اطلاعیه فنی - تعمیراتی

شماره: ۱۱۵-۱۳۹۴

نوع خودرو: ۴۰۵ و پارس و سمند

عنوان: روش رفع ایراد کپ کردن موتور در خودروهای با EMS SSAT

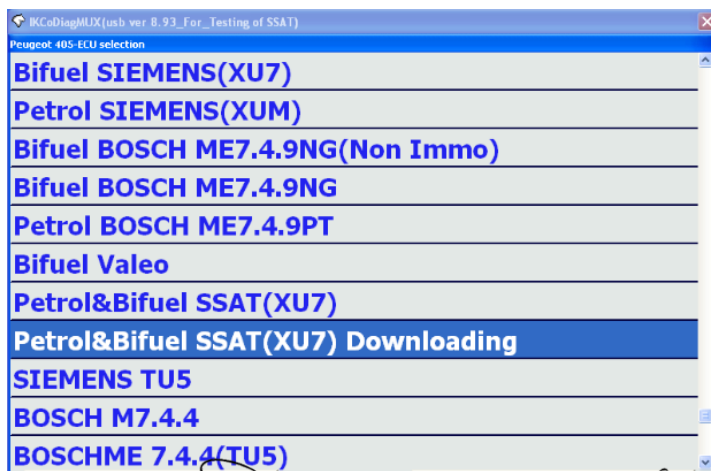
۱- ابتدا نوع سنسور اکسیژن نصب شده بر روی خودرو مشخص گردد.

در صورتی که سنسور اکسیژن از نوع Bosch بر روی خودرو نصب شده باشد میبایست با نوع SSAT به شماره فنی

۰۹۲۰۹۰۳۸ جایگزین گردد.

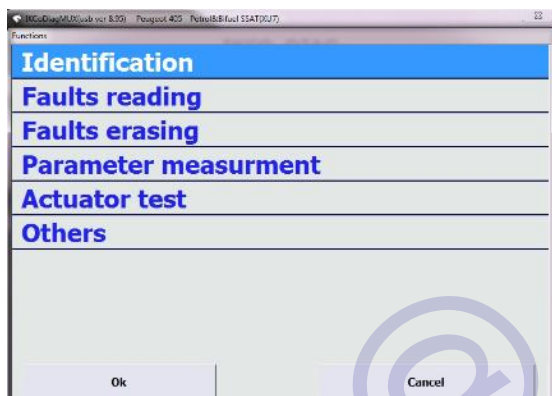
۳- بعد از دانلودینگ از طریق منوی Identification اقدام به کنترل Calibration Number مطابق جدول زیر گردد:

نوع خودرو	ورژن جدید نرم افزار Calibration Number (بعد از دانلودینگ)	ورژن قبلی
XU7 بنزین سوز	X4GI2P06	X4GI2P017
XU7 دوگانه سوز	X4CI1P05	X4GI2P06
